Příloha č. XII. — Připomínky ke konkrétním prvkům

Příloha č. 1.1, konkrétní připomínky MK, KMP, 30. 3. 2020

Úprava hranic lokalit v Troji, podkladem je výkres OO1 Metropolitního plánu

Příloha č. 1.6, konkrétní připomínky MK, KMP, 30. 3. 2020

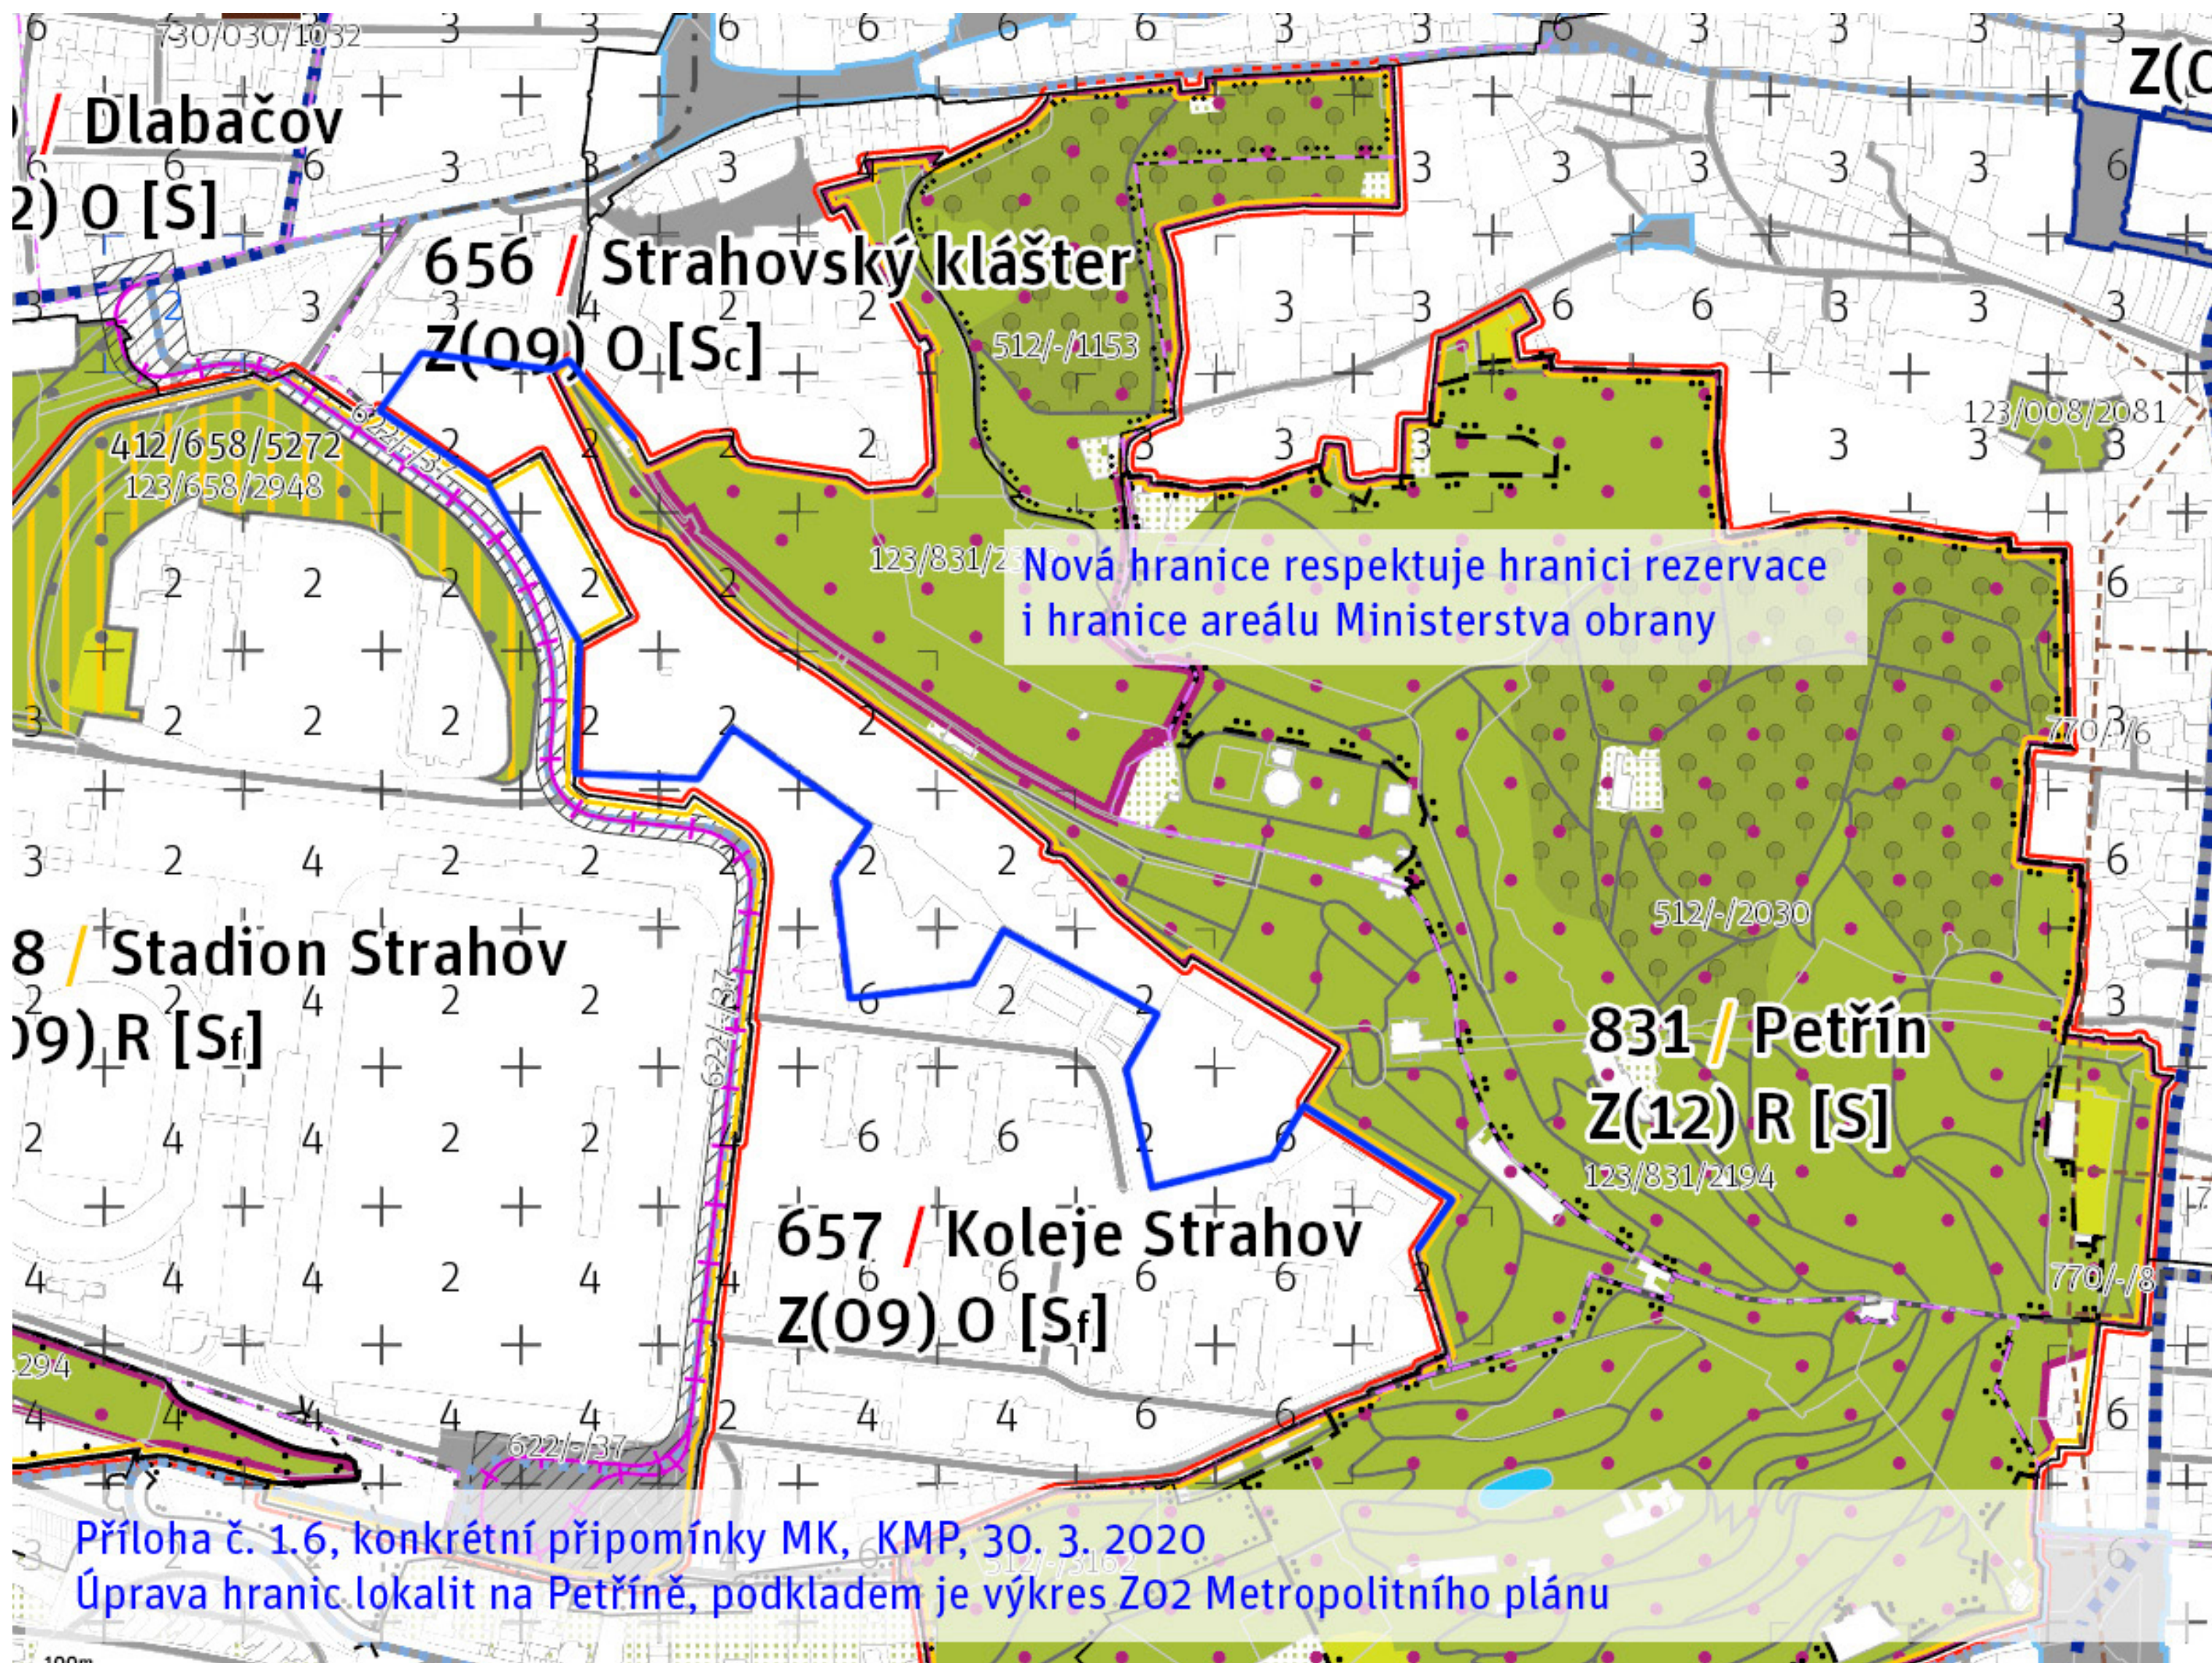
Do lokality bude přidáno maximální množství pozemků bez zástavby, které jsou součástí památkové zóny.

Vyznačené plochy výškové regulace nebudou mít stanovené rozmezí podlažnosti.
